**ENQUÊTE PUBLIQUE
du 3 janvier au 4 février 2019**

***relative à la demande de renouvellement et d'extension de l'autorisation
d'exploiter une carrière alluvionnaire à VILLEMANOUCHE (89), présentée par les
sociétés CEMEX granulats et DLB, conjointes et solidaires***

**RAPPORT DU COMMISSAIRE
ENQUÊTEUR**

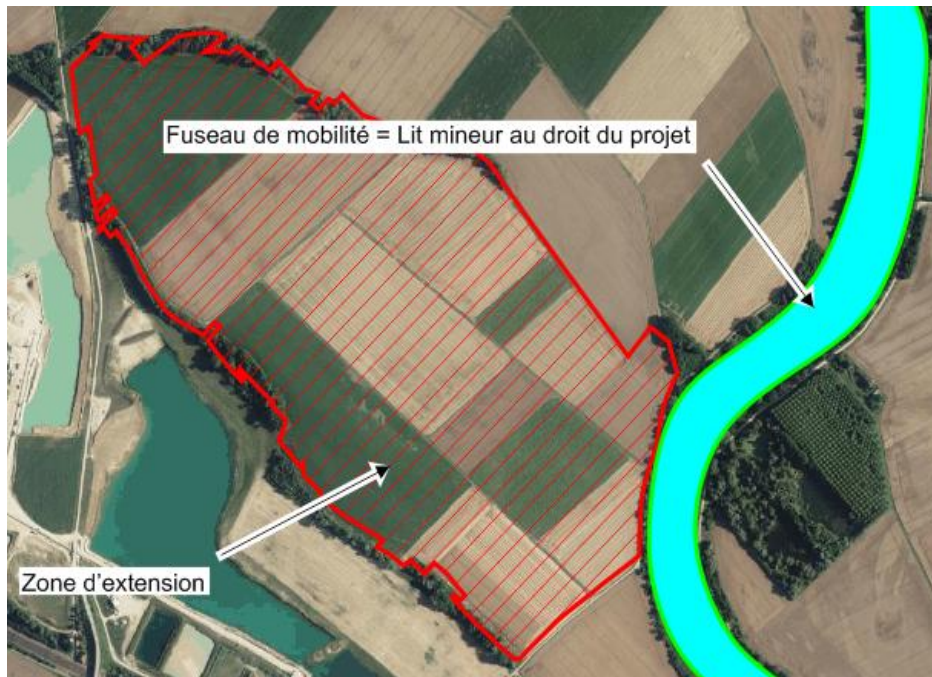
Comment démontrer dans ces conditions, à partir des 4 espaces de mobilité différents apparaissant à la figure 11 page 46 de l'étude d'impact, que ce projet ne se situe pas en zone rouge du SDC ?

Pour mémoire, à l'article 11 de l'arrêté ministériel du 22 septembre 1994 modifié, au paragraphe II de l'alinéa 11.2, il est prescrit que : « II. Les exploitations de carrières en nappe alluviale dans le lit majeur ne doivent pas créer de risque de déplacement du lit mineur, faire obstacle à l'écoulement des eaux superficielles ou aggraver les inondations.

Les exploitations de carrières de granulats sont interdites dans l'espace de mobilité du cours d'eau.

L'espace de mobilité du cours d'eau est défini comme l'espace du lit majeur à l'intérieur duquel le lit mineur peut se déplacer. L'espace de mobilité est évalué par l'étude d'impact en tenant compte de la connaissance de l'évolution historique du cours d'eau et de la présence des ouvrages et aménagements significatifs, à l'exception des ouvrages et aménagements à caractère provisoire, faisant obstacle à la mobilité du lit mineur. Cette évaluation de l'espace de mobilité est conduite sur un secteur représentatif du fonctionnement géomorphologique du cours d'eau en amont et en aval du site de la carrière, sur une longueur minimale totale de 5 kilomètres. »
